**泊発電所の再稼働に向けた
取り組み状況をお知らせいたします
【解説版】**

**平成30年2月
北海道電力株式会社**

1. 新規制基準適合性審査における主な課題

敷地内断層の活動性評価のイメージ図

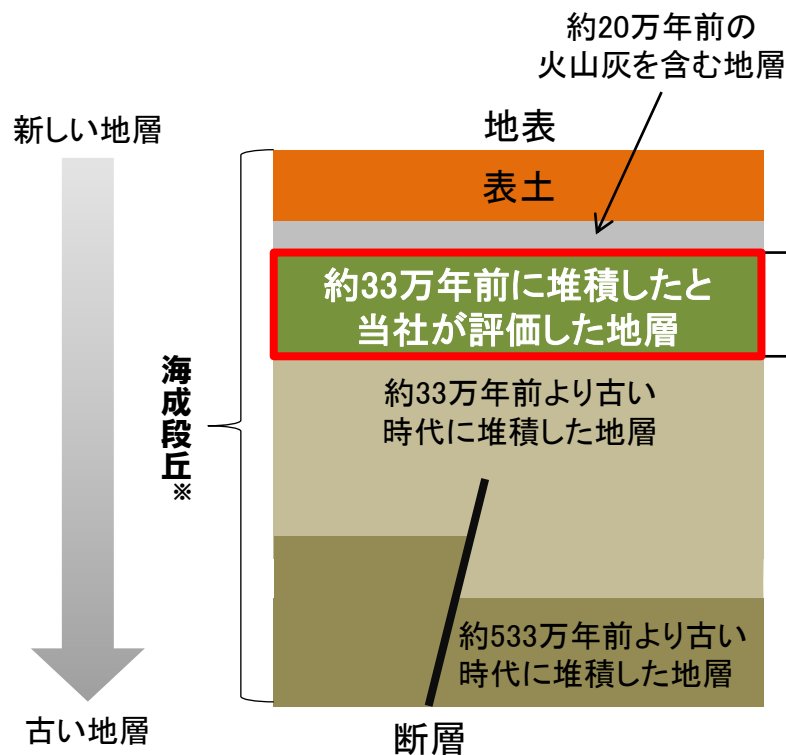
✓「約33万年前に堆積した地層」との評価に関し、より客観的な根拠を整理して説明すること。

○これまで、「約33万年前に堆積した地層」との評価の根拠として、「①火山灰年代値による説明」および「②敷地近傍の地層との比較などによる説明」の2つの観点から検討してきたが、「①火山灰年代値による説明」は、以下に示す課題がある。

○今後は、「②敷地近傍の地層との比較などによる説明」を主軸として検討し、審査会合などにおいて検討結果を説明していく。

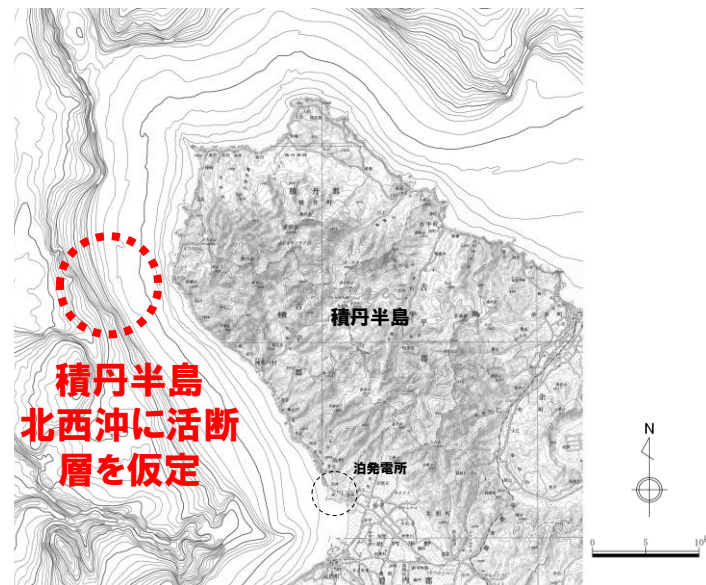
✓**仮定した活断層の地震動評価においては、断層の方向などについて、より安全側の評価となるように検討すること。**

○上記コメントに対応するため、**断層の方向など、様々な条件における地震の揺れを検討中。**

当社説明と規制委員会コメント(1)

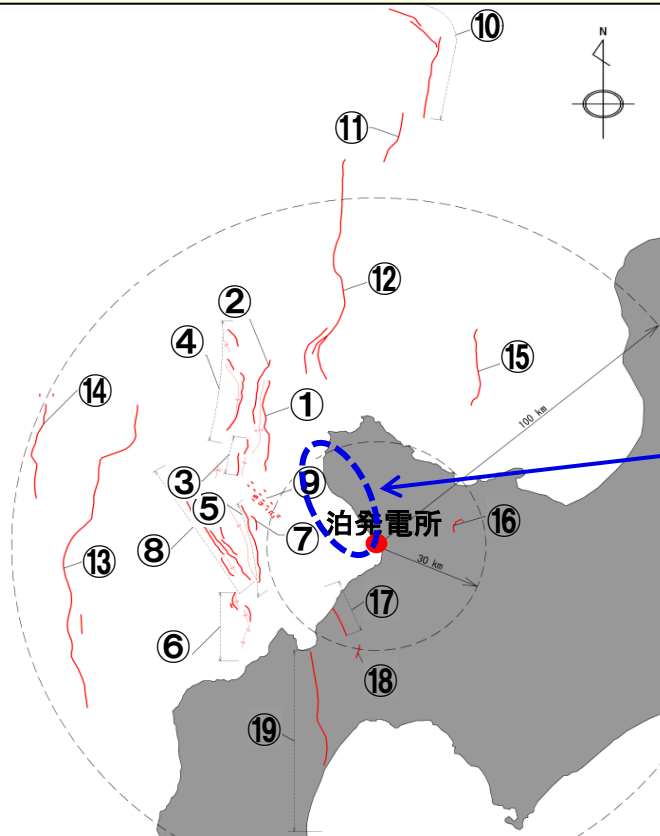
✓積丹半島西岸には、潮間帯※よりも標高の高い海岸地形が分布しており、活断層による地震によって隆起したことにより高い位置になった可能性があるのではないかと。

○これまで当社が実施してきた積丹半島における各調査・検討結果からは、活断層を示唆する特徴は確認されないが、規制委員会からコメントのあった海岸地形の観点からの検討※¹では、必ずしも活断層の存在を否定できない。

○泊発電所の安全性をより一層高める観点から、積丹半島北西沖に活断層を仮定することとし、その断層による地震の揺れを考慮する※²。

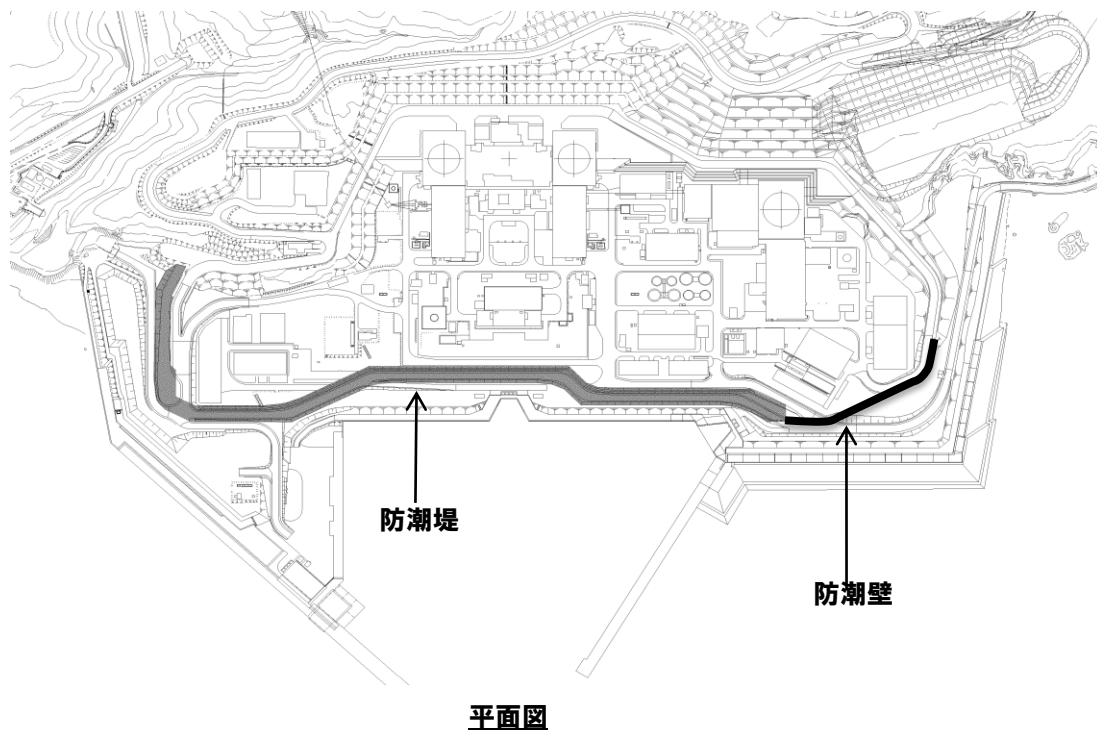
- ✓ 防潮堤設置地盤の評価では、埋戻土の性状のばらつきや層厚等を踏まえて、液状化の検討を行うこと。
- ✓ 埋戻土について、液状化などの被害の実例を踏まえ検討すること。

- 泊発電所の安全性をより一層高める観点から、防潮堤を岩着支持構造(堅固な岩盤の上に構造物を支持させる形式)による防潮壁に設計変更する。
- 防潮壁の設計にあたっては、埋戻土(周辺地盤)の液状化に関する性状を評価し、津波から発電所を守る機能が失われないように設計検討中。
